令和 5 年 9 月 11 日
中国電力株式会社

測定単位の放射能濃度を測定するための試料作成（浸漬処理）方法について
（審査会合コメント回答資料）

第2図 低圧ダイヤフラムの測定単位の設定イメージ
(島根1号炉及び2号炉共通)

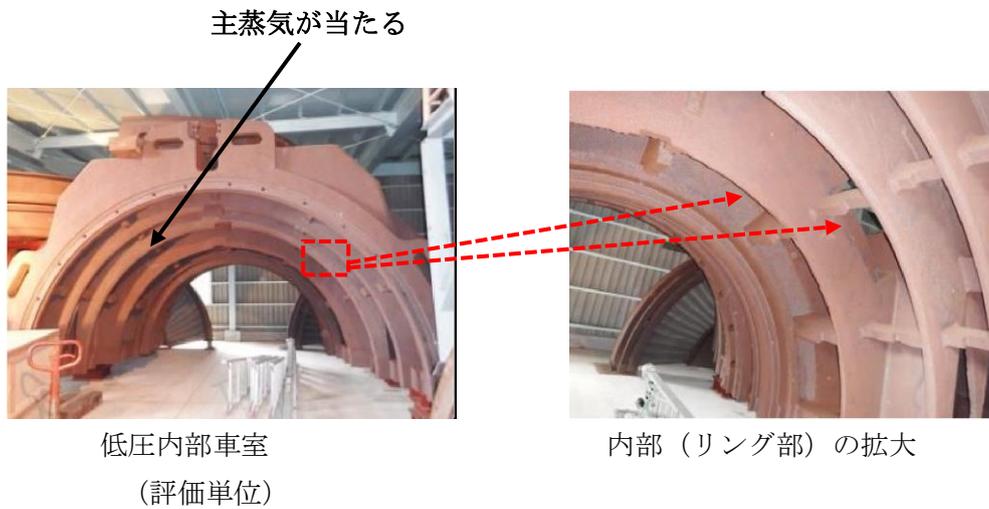
番号	コメント内容
5	・対象物から採取した測定単位（金属試料）を直接測定した結果を使わず、浸漬処理をして、ろ紙とろ液に分けて Ge 波高分析装置で測定する理由を説明すること。
6	・浸漬処理前後で測定単位自体（金属試料）の放射エネルギーを測定している理由について説明すること。
7	・二次的な汚染の抽出の際の浸漬処理操作の終了基準として、「浸漬処理前の放射エネルギーの誤差範囲内となった場合」と記載しているが、「誤差範囲内」の具体的基準を定量的に説明すること。

評価単位から採取する測定単位の形状は、第 2 図及び第 3 図に示すとおりであり、第 1 図に示す体積線源及び面線源の形状と異なるため、直接測定では正確に測定できない。このため、測定単位に付着している二次的な汚染を標準線源と同じ形状の測定用試料に移行した上で Ge 波高分析装置により評価対象核種（Co-60）の放射エネルギーが測定できるよう、浸漬処理を採用する。
